**Table GIRT commune - Gaspésie  
Fiche – Évaluation des solutions possibles  
aux préoccupations – Réseau prioritaire multiusage – 10 mars 2026**

<b>3. LOCALISATION DE LA PRÉOCCUPATION</b>	
<b>Situer brièvement le territoire concerné par la préoccupation :</b>	
Route de l'Abîme	
<b>Carte jointe : Oui <input checked="" type="checkbox"/> Non <input type="checkbox"/></b>	
<b>4. ENJEU</b>	
Améliorer la cohérence entre le réseau prioritaire et l'utilisation réelle des chemins.	
<b>5. OBJECTIF</b>	
Donner un niveau de priorité adéquat aux chemins du réseau prioritaire.	
<b>6. ÉLÉMENTS DE SOLUTION EN VIGUEUR OU À VENIR</b>	
<b>Identifier les mesures, les modalités, les ententes, etc. qui affectent l'enjeu:</b>	
<p>À l'issue des deux rencontres avec le MTMD, il faut maintenant savoir que :</p> <ul style="list-style-type: none"> <li>Le MTMD est bel et bien responsable de la portion de l'Abîme entre la rue du Verger et le territoire public.</li> </ul>

Carte 1 : Priorisation en consultation

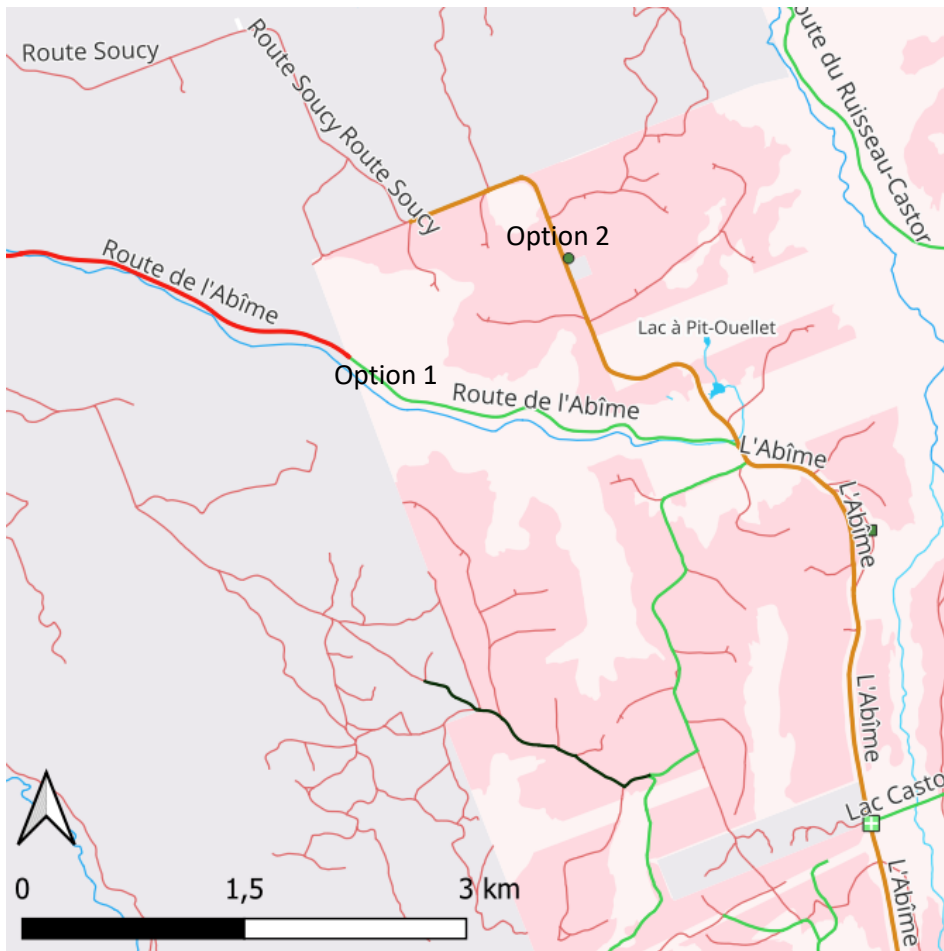
- L'option 1 se situe dans une vallée encaissée ce qui la rend plus vulnérable aux dommages hydriques et limite l'accès aux plateaux de part et d'autre.
- L'option 2 cible des chemins situés sur les plateaux, limitant les risques hydriques tout en maximisant le territoire accessible.

Carte 2 : Priorisation suggérée pour harmonisation le 10 mars 2026

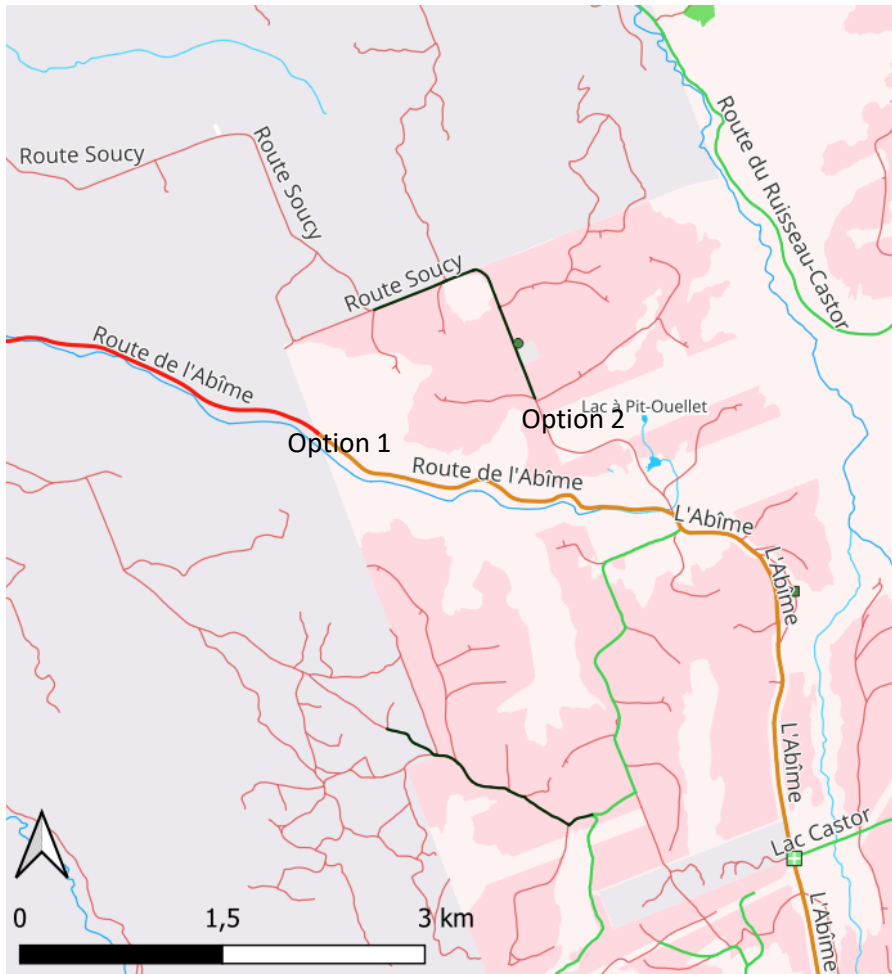
- Plus d'un million en investissements ont récemment été réalisés sur ce tronçon (pont terminé en 2024 notamment).
- **Correction : Si l'option 1 Si l'option 2** (voir carte plus bas) venait à être priorisée, une demande peut être formulée afin de « déplacer » la responsabilité du MTMD vers la route Soucy afin de conserver une cohérence entre le réseau MTMD et le réseau prioritaire (toujours sans déborder en territoire public).

Considérant les investissements récents par le MTMD et l'importance d'une cohérence entre le réseau MTMD et le réseau prioritaire multiusage, la priorisation de la carte 2, en fin de document, est suggérée.

La solution est adoptée en apportant une modification à la troisième puce du point 6. La phrase devrait débiter par « Si l'option 2 ».
